ID: Codice procedura (ID\_VIP/ID\_MATTM):10844

Impianto per la produzione di energia elettrica da fonte eolica, costituito da 6 aerogeneratori della potenza complessiva di 37,2 MW, un sistema di accumulo da 25 MW e relative opere connesse in località "Rempillo" nel comune di Pitigliano (GR).

# ALLEGATO alle OSSERVAZIONI all' IMPIANTO EOLICO denominato REMPILLO nel COMUNE di PITIGLIANO ( GR). Comp

# Analisi degli Impianti Eolici Esistenti e in Progetto

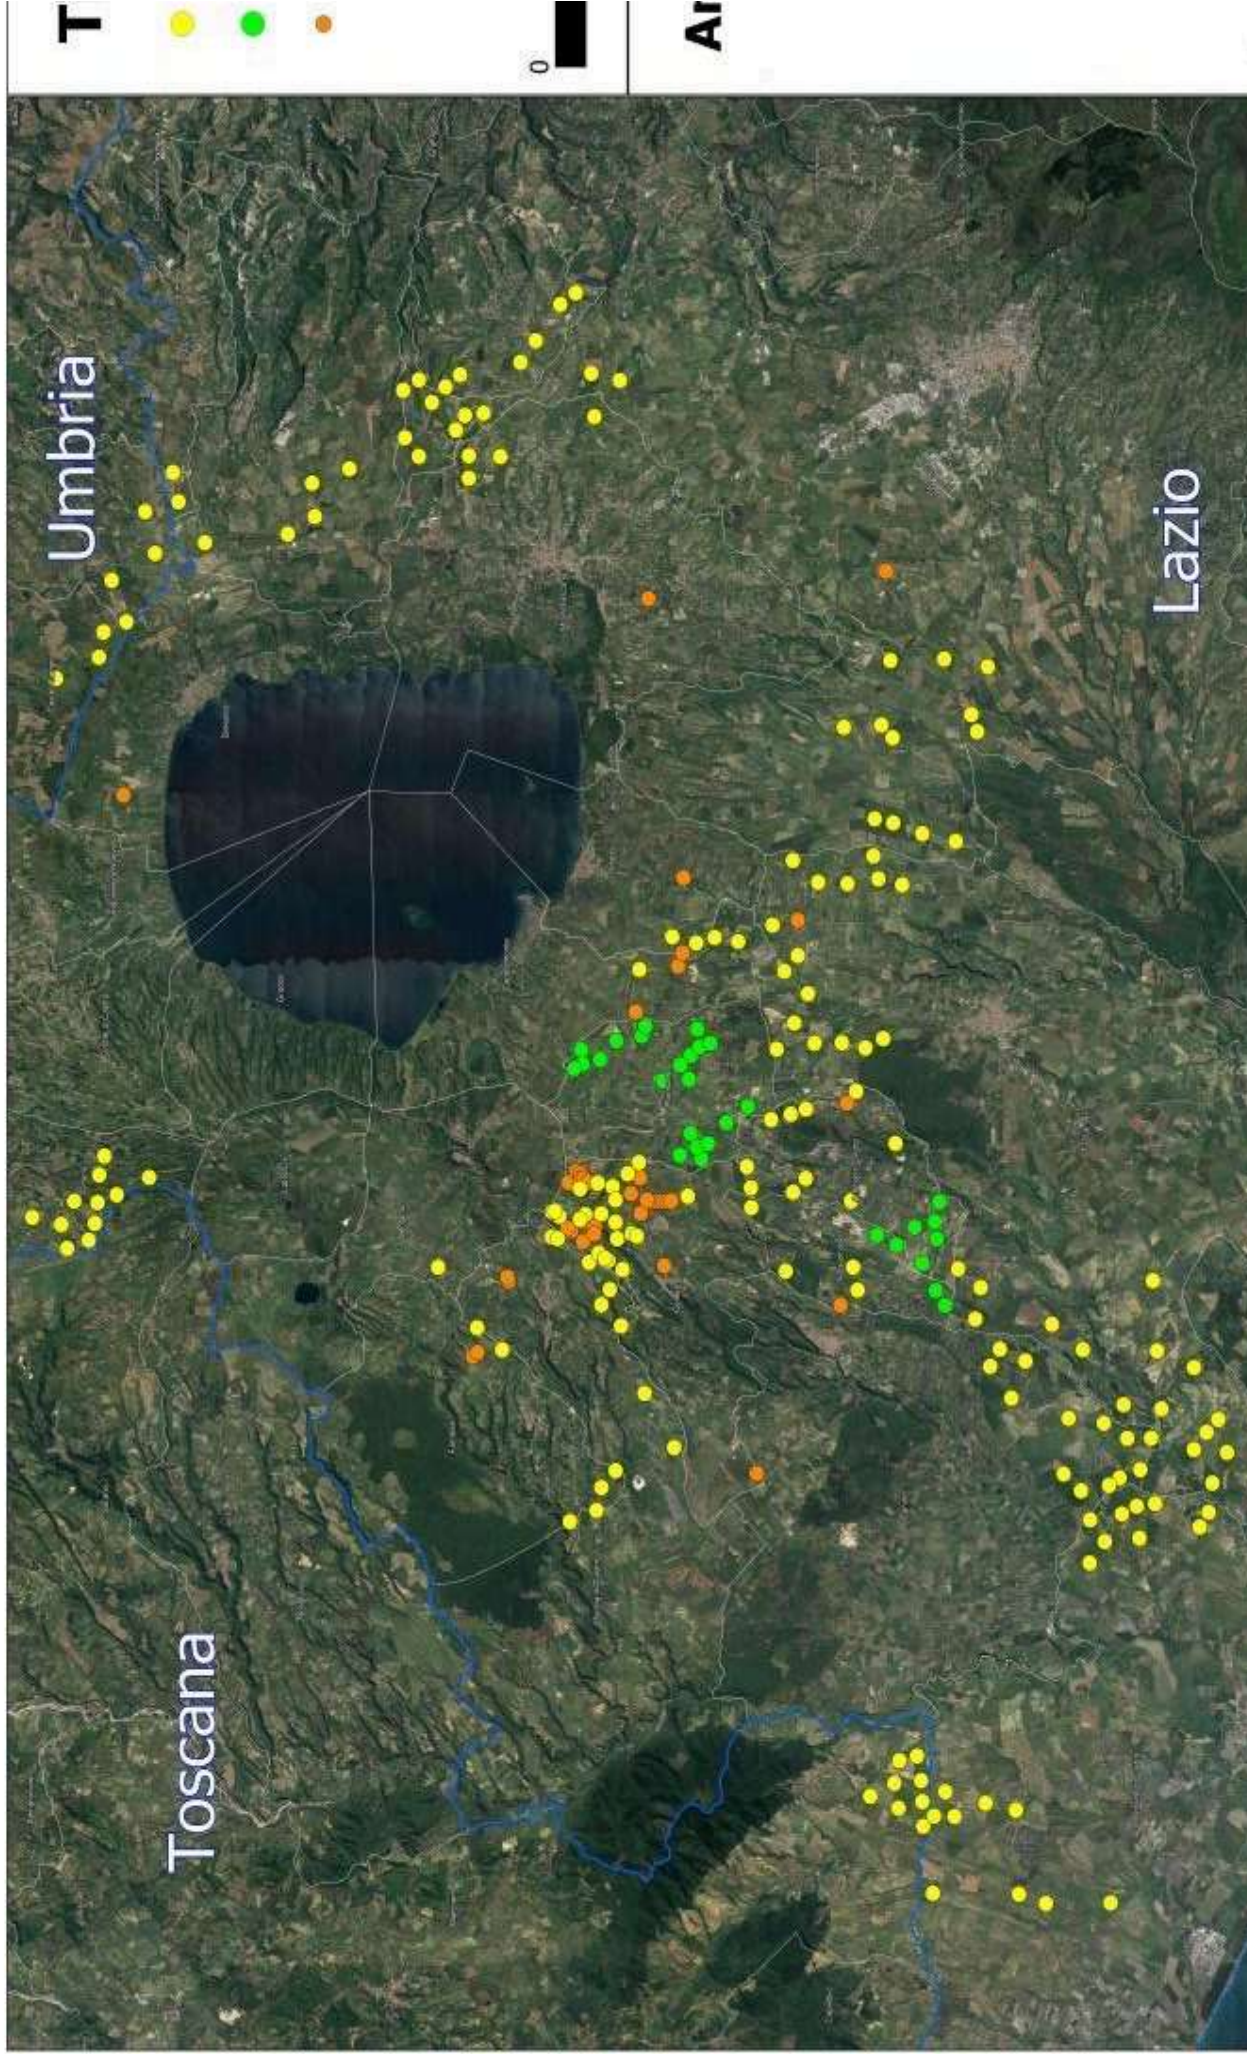
nn. 1 e 2 e crea anche degli impatti negativi anche sui beni naturalistici come verrà dettagliato nell'Osservazione n. 4. Inoltre andrebbe a sommarsi al già enorme cumulo di impianti eolici e fotovoltaici e geotermici che già creano una elevata criticità ambientale nella provincia di Viterbo e interferiscono anche con il territorio toscano come si può vedere dalle immagini nn. 4 e 5 dell'Allegato n. 1.

# Analisi di Intervisibilità Cumulativa delle Pali

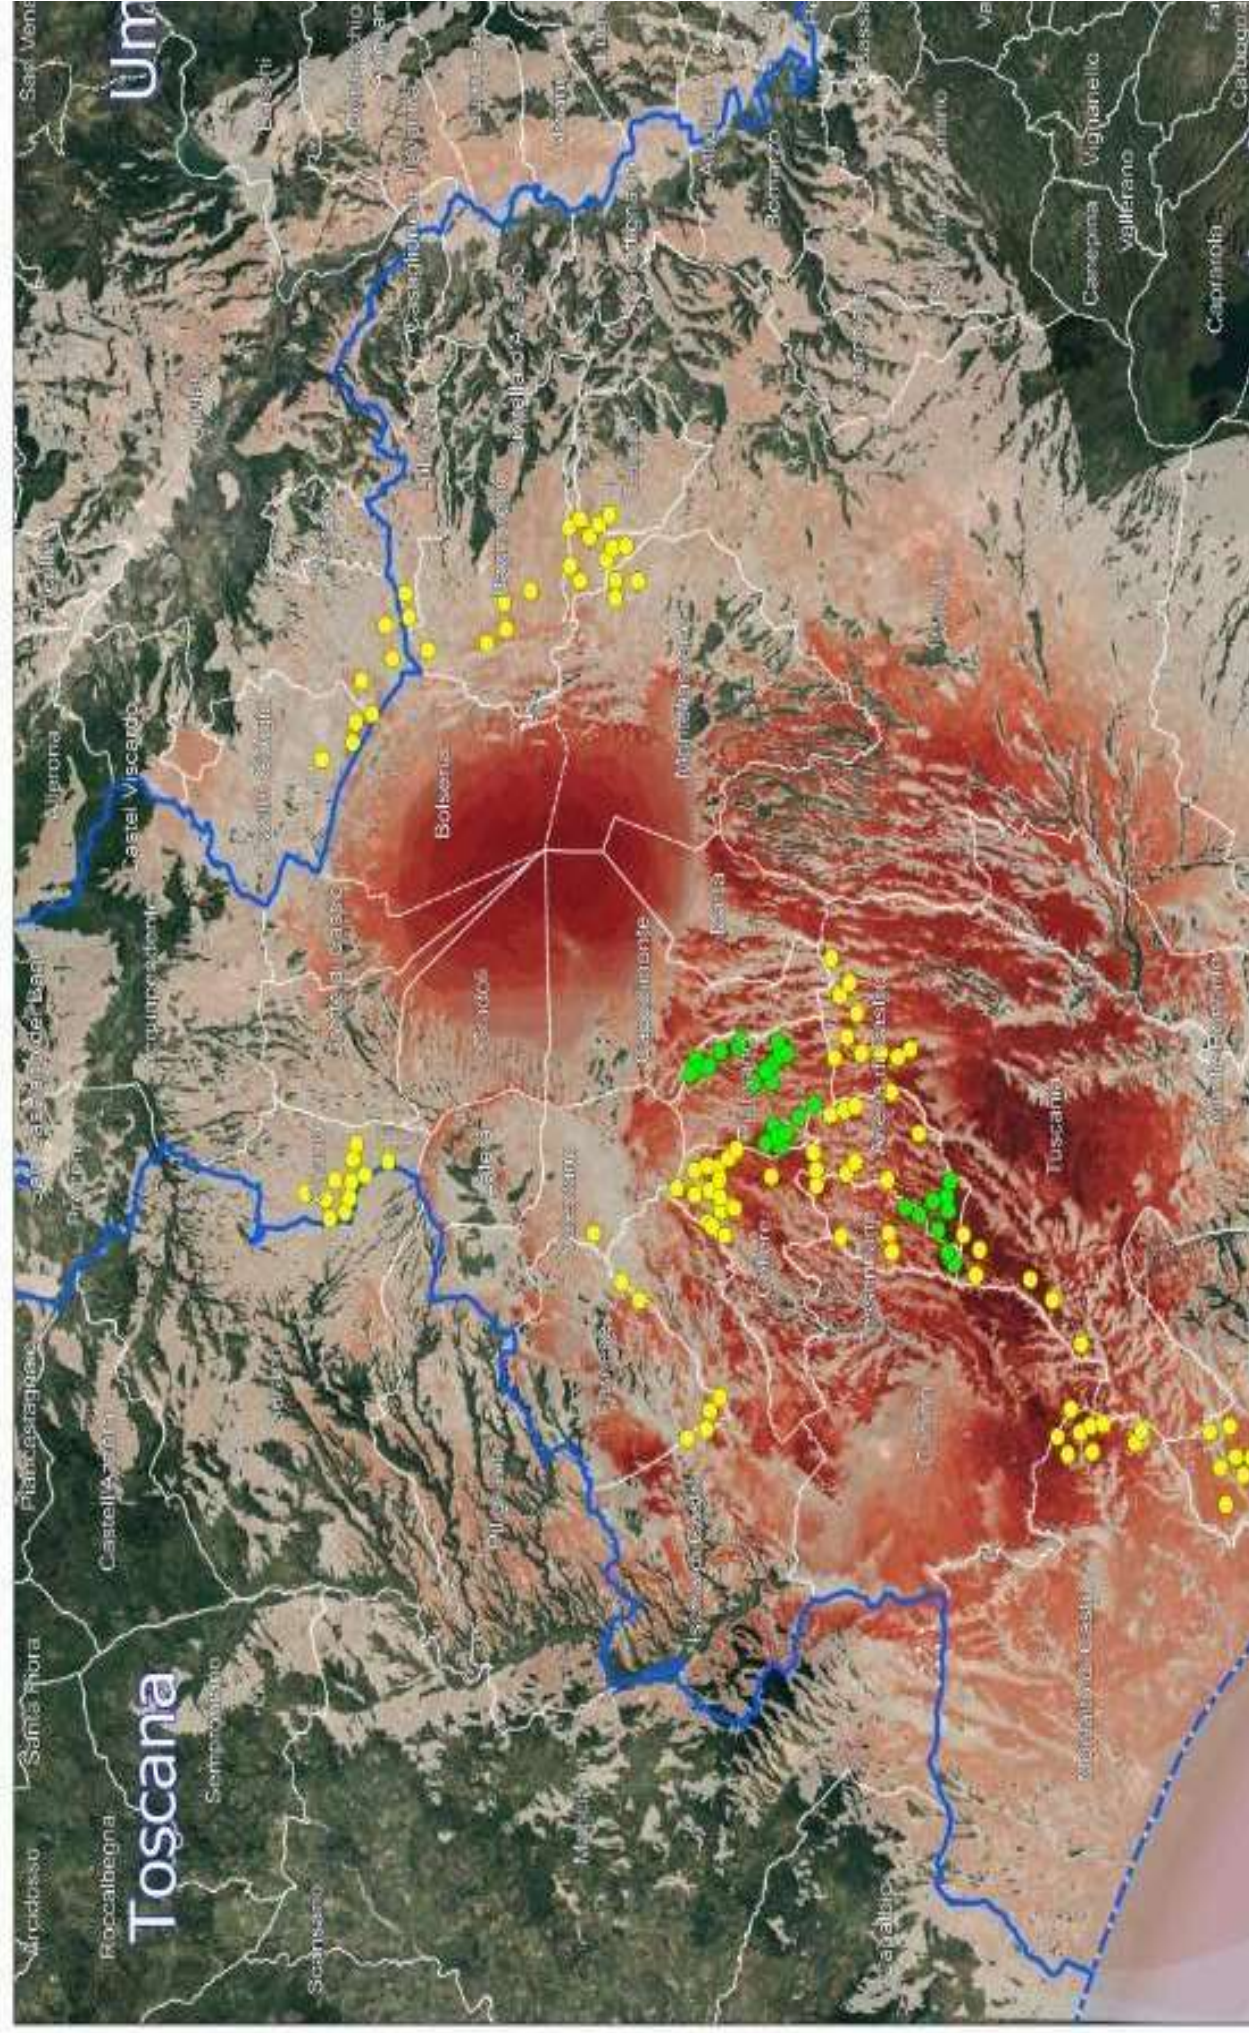
- Atmosfera
- Ambiente idrico
- Suolo e sottosuolo
- Rumore, vibrazioni, radiazioni
- Biodiversità (vegetazione, flora, fauna, ecosistemi)
- Salute pubblica
- Beni culturali e paesaggio
- Monitoraggio ambientale
- Altro: **IMPATTO VISIVO, CUMULABILITA' degli IMPIANTI e NOTEVOLE INTERVISIBILITA'.**
